## TECHNISCHE INFORMATION

Modell	Gruppe	Nummer	Datum	N. Progr.
<i>660challenge</i>	9	3	Maggio 2000	870

### Schutzgrill in der vorderen Stoßstange

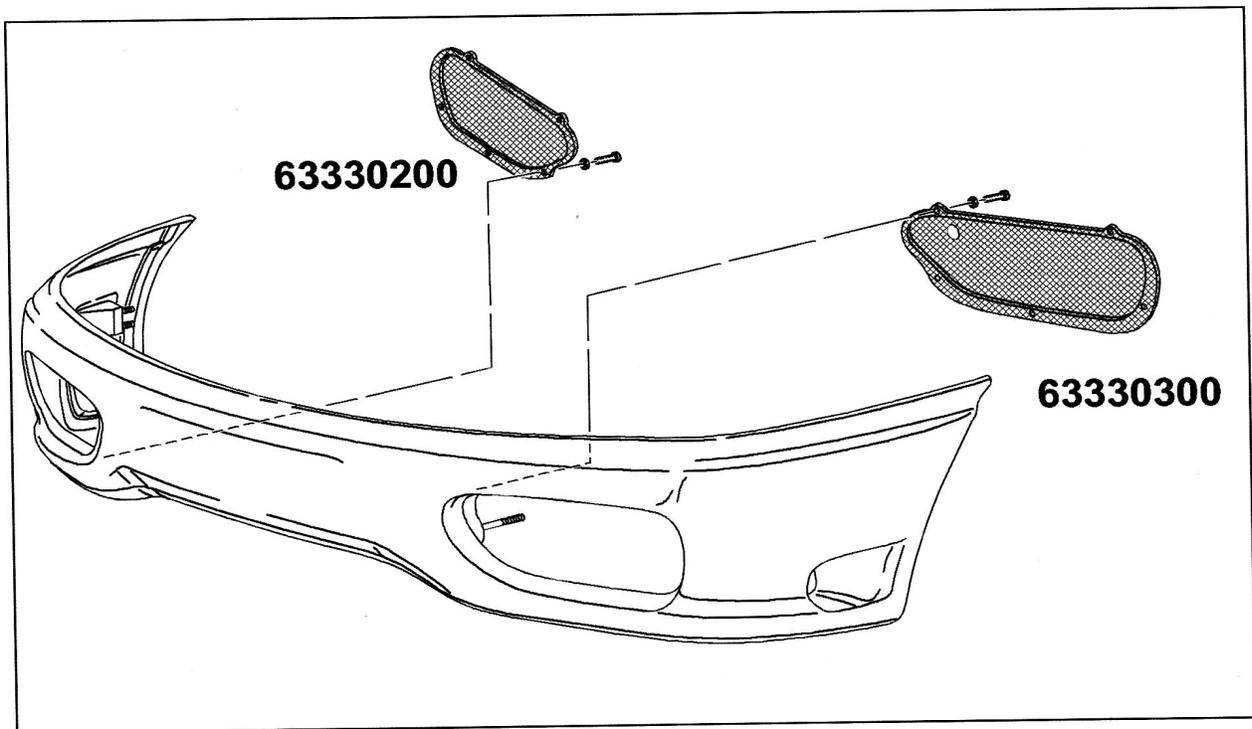
Wir möchten Ihnen mitteilen, daß um Beschädigungen der Wasserkühler durch Teile, welche das vorausfahrende Fahrzeug aufschleudert, zu vermeiden feinmaschige Gitter mit ET-Nr. 63330200 / 63330300 montiert werden dürfen.

**Diese Änderung hat sofortige Wirkung auf das Technische Reglement.**
